Parc éolien Nicolas-Riou

Étude d'impact sur l'environnement Volume 5 : Addenda et réponses aux questions et commentaires du 10 février 2015 - Série 2

Déposée au ministère du Développement durable, de l'Environnement
et de la Lutte contre les changements climatiques
Dossier 3211-12-216

8 avril 2015

Carte 2B Milieu physique sensible (projet modifié)

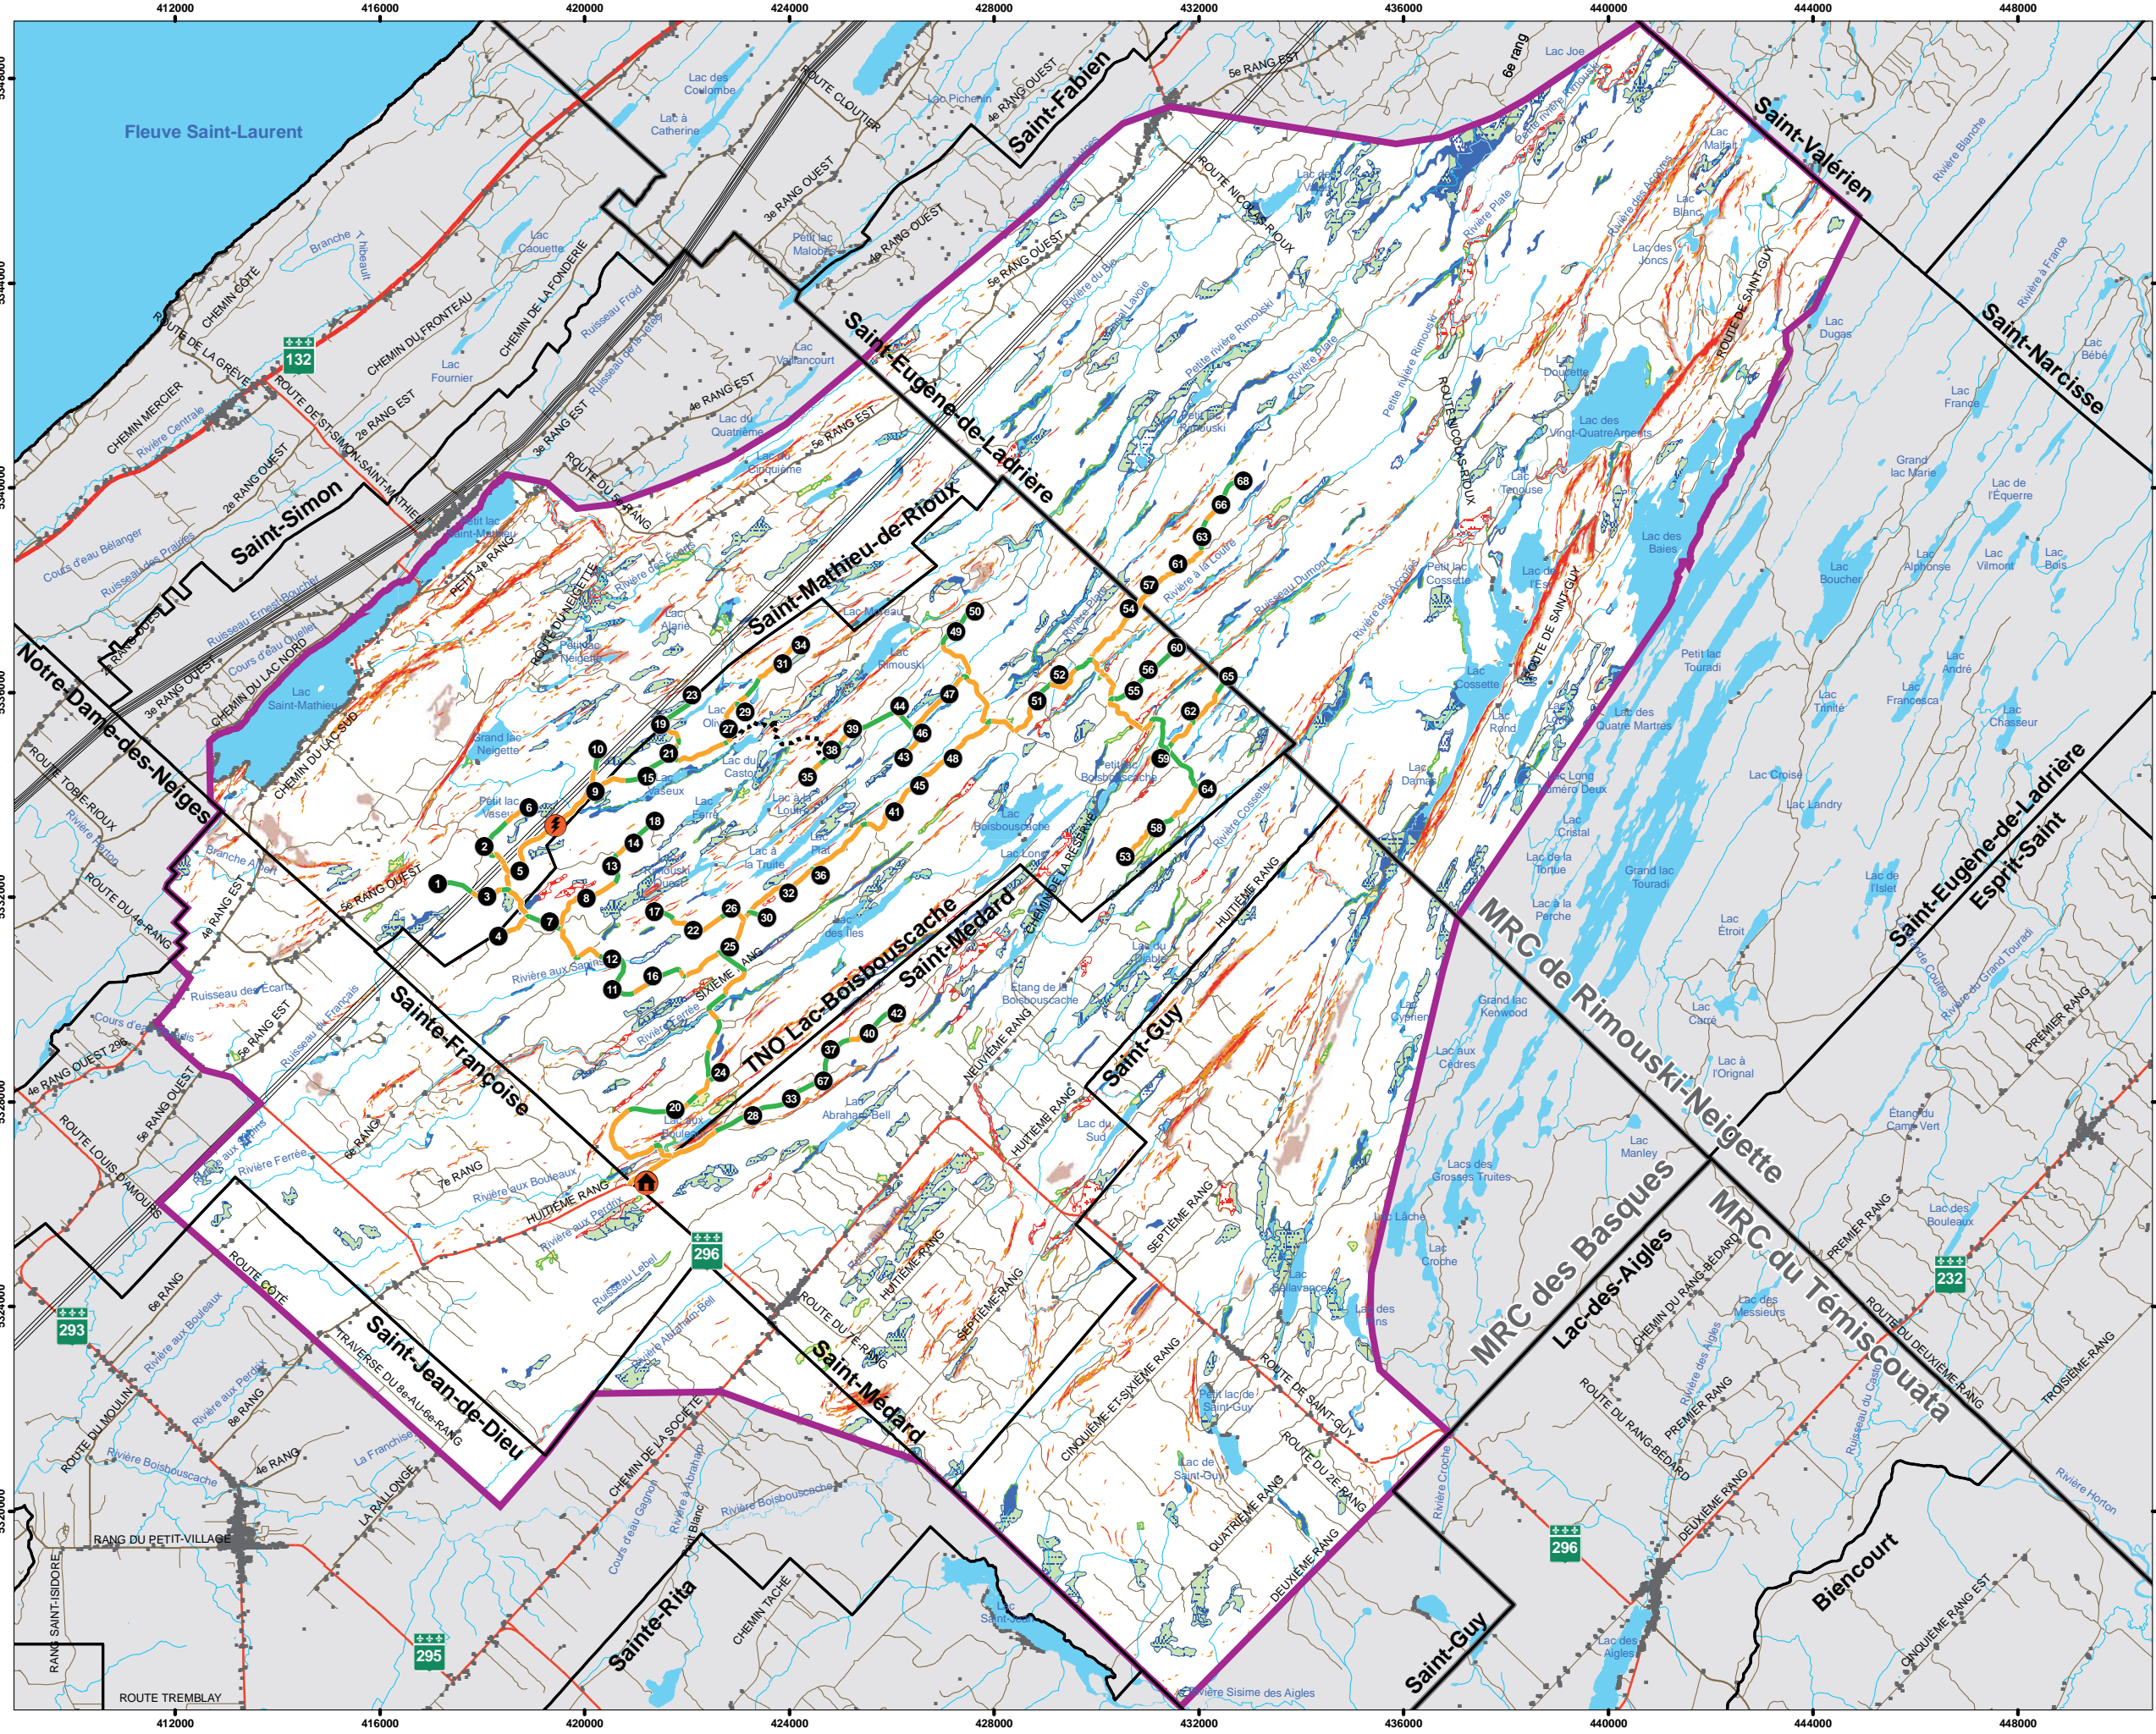
- QC 2-1** Le ministère des Forêts, de la Faune et des Parcs (MFFP) avise l'initiateur de projet qu'il doit considérer également les milieux humides dont la protection est prévue dans le Plan d'aménagement forestier intégré tactique (PAFIT).

- la carte 2 devra aussi inclure les milieux humides caractérisés dans la zone d'influence des travaux par rapport à l'emplacement des éoliennes et de toutes les infrastructures liées au projet (chemins d'accès, ponceaux, enfouissement du réseau collecteur, aires d'implantation, etc.). Il est important de cartographier la totalité des milieux humides touchés, incluant les portions à l'extérieur du tracé d'un chemin ou de l'emplacement des infrastructures. La cartographie devra aussi permettre de vérifier au terrain l'absence effective de milieux humides non identifiés par l'analyse des données cartographiques et valider les milieux humides potentiels. Les inventaires devront respecter la méthodologie proposée dans le guide *Identification et délimitation des milieux humides du Québec méridional* (<http://www.mddelcc.gouv.qc.ca/eau/rives/milieuxhumides.htm>).

- RQC 2-1 Le PAFIT de l'unité d'aménagement 011-52 identifie des milieux humides d'intérêt (MHI) à protéger (CGCBSL, 2012). Dans le TNO Lac-Boisbouscache, un MHI se trouve en bordure du lac Plat. L'initiateur a tenu compte des milieux humides, incluant celui-ci, dans l'élaboration de son projet (cartes 2B et 8B en annexe A). Ce MHI est évité par le projet modifié.

RQC 2-3 Tel qu'il est prévu aux pages 6-14 et 6-15 du volume 1, une visite au terrain sera réalisée afin de vérifier la présence de milieux humides aux sites prévus d'implantation des chemins, des éoliennes et des autres équipements prévus au projet. La validation au terrain sera réalisée durant la saison estivale 2015 et s'accompagnera d'une délimitation et d'une caractérisation des milieux humides observés. Selon les bases de données analysées, le projet modifié couvre 1,5 ha de milieux humides (voir RQC 2-4). La visite au terrain permettra d'en confirmer la présence et de confirmer l'absence de milieux humides non identifiés par l'analyse des bases de données.

RQC 2-4 La carte 2B en annexe A illustre les milieux humides présents dans la zone d'étude. Suite à la modification du projet, la section 6.4.5 du volume 1 est révisée comme suit :
